Oggetto: [ID_VIP 9294] – "Costruzione ed esercizio di un impianto agri-voltaico per la produzione di energia elettrica da fonte rinnovabile solare di potenza pari a 83,19 MW e 21 MW di accumulo da realizzare nel Comune di Noragugume (NU) e delle relative opere di connessione alla RTN" – Risposta integrazioni.

- **Ministero dell'Ambiente e della Sicurezza Energetica** Commissione Tecnica PNRR-PNIEC *rif. nota prot. n. 0009383.28 del 28/06/2024*;
- **Ministero Della Cultura Soprintendenza Speciale per il PNRR:** Presentazione controdeduzioni al codice elaborato *MASE-2024-0094328 del 22/05/2024*

Figura 2 - Carta idrografica comune Noragugume

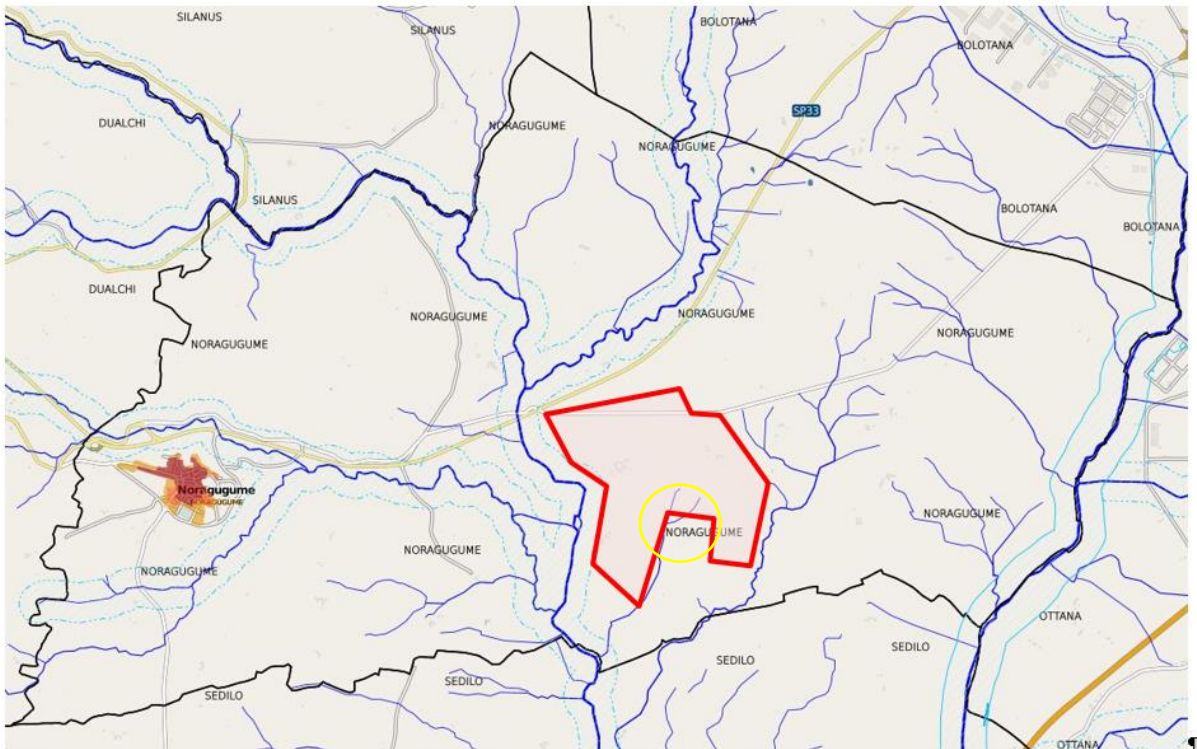
2.2 Altresì, si richiede di fornire evidenza documentale della totale assenza di corpi idrici superficiali e/o impluvi che attraversano le aree di impianto.

Seconda la relazione 22SOL08_PD_REL22.00-Relazione idraulica, si evincono due tratti di piccoli affluenti intersecanti all'interno dell'impianto fotovoltaico proposto.

Tali affluenti (contrassegnati all'interno del cerchio giallo), eseguito un sopralluogo in situ, non risultano più presenti a causa delle trasformazioni territoriali subite nel corso degli anni.

Figura 5 – PPV misurata in superficie a diverse distanze dal punto di installazione della colonna in ghiaia

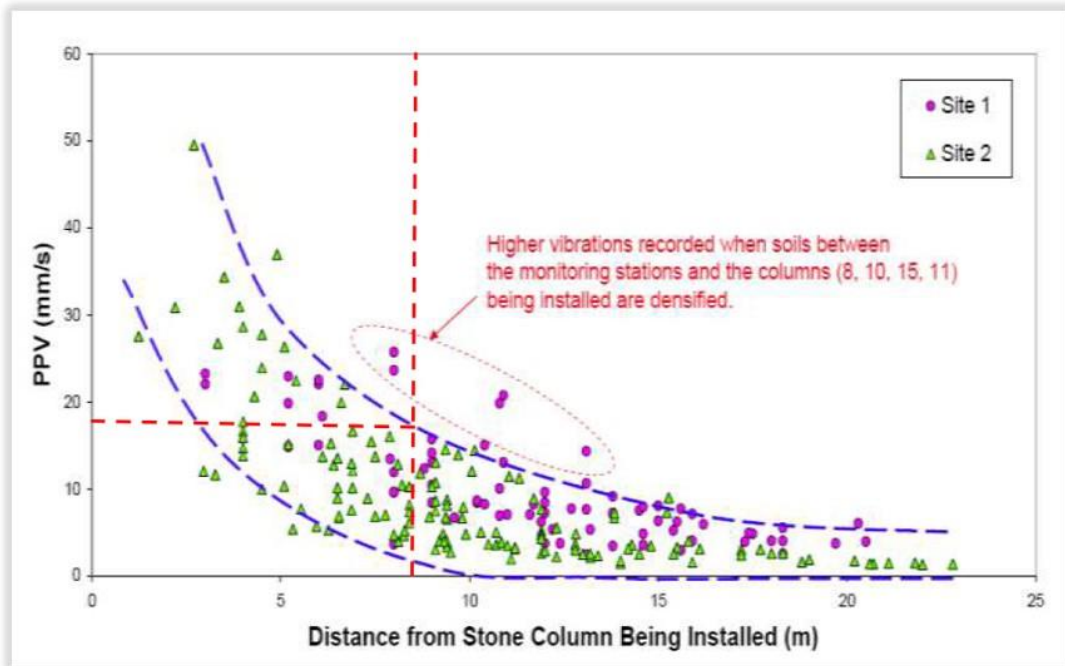
7.1 In merito alla componente vibrazioni, si richiede al Proponente di presentare uno specifico studio al fine di escludere possibili impatti derivanti dalle attività di lavorazione durante la fase di cantiere e esercizio.

Uno studio in vera grandezza [2] è stato realizzato per valutare la propagazione delle vibrazioni per effetto dell'installazione di colonne in ghiaia di diametro 0.9 m e lunghezza 20.0 m, con vibroflot di elevata potenza (145 kW). Esso ha mostrato i risultati sinteticamente descritti nella figura seguente. Da questa si evince che, a distanza di 8.0 m, la velocità di picco delle particelle in superficie si mantiene al di sotto di 20 mm/s.

Figura 7 - Estratto della tavola elaborata per l'analisi degli impatti cumulativi per progetti analoghi attualmente in istruttoria nazionale e regionale

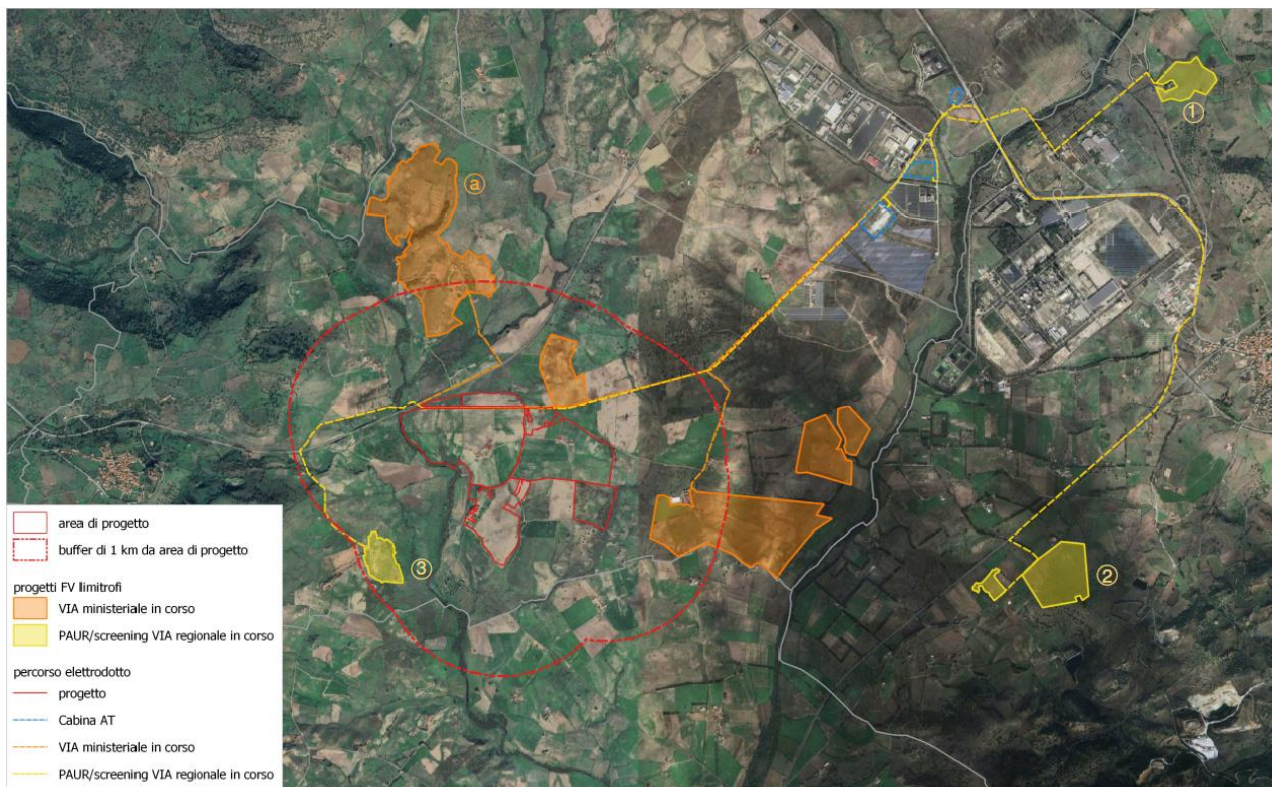
9.1.a Stimare gli impatti cumulativi, in fase di costruzione e di esercizio, con altre tipologie di opera attualmente non realizzati, ma autorizzati e, inoltre, verificare quali progetti relativi all'area in esame siano attualmente in istruttoria nazionale e regionale (tramite consultazione del sito del MASE e della Regione Sardegna), calcolandone la distanza.

Sardegna), è stato prodotto un elaborato grafico dedicato sulla base delle informazioni disponibili, che si allega alla presente e di cui si riporta di seguito un estratto:

Per la valutazione dell'impatto cumulato si fatto riferimento ai criteri stabiliti dal D.M. Ambiente 30 marzo 2015 recante "Linee guida per la verifica di assoggettabilità a valutazione di impatto ambientale dei progetti di competenza delle Regioni e Province autonome" considerando una fascia di un chilometro a partire dal perimetro esterno dell'area occupata dal progetto.
